710 - INSP
 ISO/IEC 17020
 Origineel verslag

Verslagnummer:
 31/08042025/45209/49120/1

Inspectie adres: Bloemkerslaan 32 - 1ste verdieping, 1851 Grimbergen (België)
 Type: Verkoop [Afd 8.4.2]

Datum van de keuring: 08/04/2025
 Eigenaar: Christiaan De Wit
 Type lokalen: Appartement

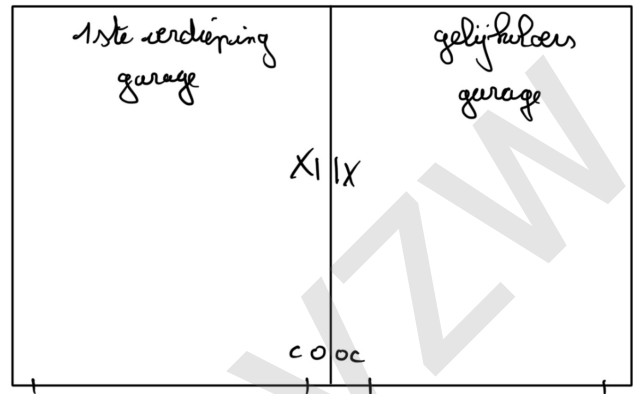
- De isolatie van de geleiders in het bord is beschadigd door langdurige oververhitting. - oAfd. 1.4.1.3; oAfd. 4.2.3.3; Afd. 4.3.3; oAfd. 4.4.1.5; oAfd. 5.2.1.4 a
